Ministero della Transizione Ecologica

**OGGETTO: [VIP: 7326] Valutazione preliminare ai sensi dell'art. 6, comma 9, del D.Lgs 152/2006 e ss.mm.ii. relativa al progetto di integrale ricostruzione dell'impianto eolico esistente con smantellamento degli attuali aerogeneratori e sostituzione degli stessi, per una potenza totale definitiva di 31 MW, da realizzarsi nel Comune di Marsala (TP) in località Baglio Nasco. Proponente: Asja Ambiente Italia S.p.A.
Nota tecnica.**

Oggetto della richiesta di valutazione preliminare

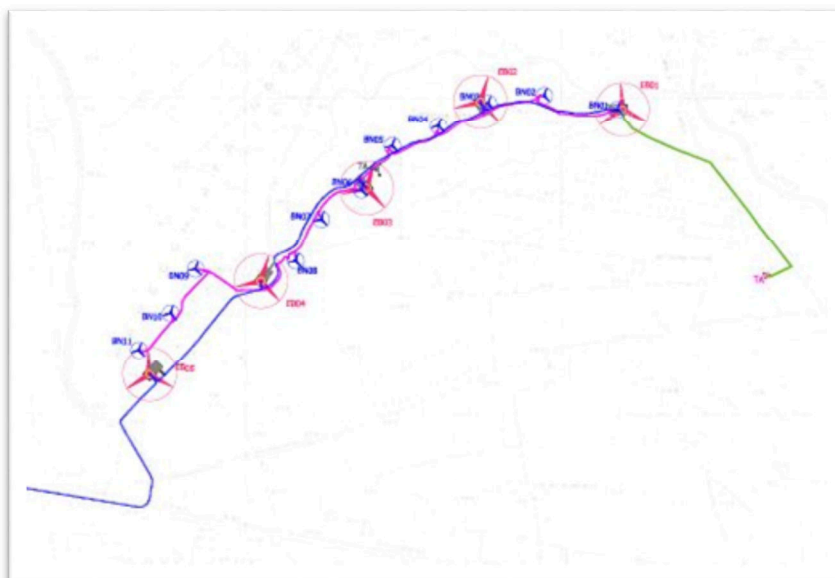
I 5 aerogeneratori in progetto saranno installati lungo la stessa direttrice su cui si sviluppa l'impianto esistente e nello specifico le turbine saranno poste in corrispondenza in prossimità degli attuali aerogeneratori BN01, BN03, BN06, BN08 e BN11.

Sulla base di tutto quanto precede, esaminata la documentazione trasmessa dal proponente si rappresenta che non si può escludere che l'impianto in proposta determinerà impatti ambientali significativi e/o maggiori sulle componenti ambientali considerate, nonostante il progetto preveda che i nuovi aerogeneratori saranno installati lungo la stessa direttrice su cui si sviluppa l'impianto esistente.

Ciò detto dall'analisi dei principali parametri dimensionali, raggruppati nella tabella sopra riportata, risulta che gli aerogeneratori in proposta risultano notevolmente più alti di quelli già autorizzati in una misura pari a circa il 150% in più dell'altezza originaria ovvero pari a circa 110 m in più.

Tale circostanza non è trascurabile anzi è meritevole di attenzione considerato che con riferimento agli impatti più significativi caratterizzanti tale categoria progettuale vi è sicuramente quello visivo e paesaggistico. Di contro la riduzione del numero di aerogeneratori, così come dichiarato dal Proponente, riduce il cosiddetto "effetto selva".

A tale ultimo riguardo appare riduttivo e comunque non suffragato da analisi sufficientemente approfondite nonché dalla documentazione trasmessa, affermare che vi sia un miglioramento dell'impatto visivo per il solo fatto che vi è una riduzione del numero di aerogeneratori.

Infine, si evidenzia che, anche in merito alle distanze da eventuali SIC/ZPS e da eventuali ricettori sensibili, non vi sono sufficienti elementi per una approfondita valutazione del progetto.

Sulla base di tutto quanto precede, il progetto, a seguito delle modifiche proposte, risulta sostanzialmente diverso da quello autorizzato e, non potendo escludere la possibilità di impatti diversi, significativi e negativi rispetto a quelli già valutati, si ritiene che le modifiche progettuali in esame ricadano tra le categorie di cui all'Allegato II-*bis*) punto h) alla Parte II del D.lgs. n. 152/2006 e ss.mm.ii.,” e necessitino pertanto di una Verifica di assoggettabilità a VIA, ex art. 19 del D.lgs. n. 152/2006 e ss.mm.ii..
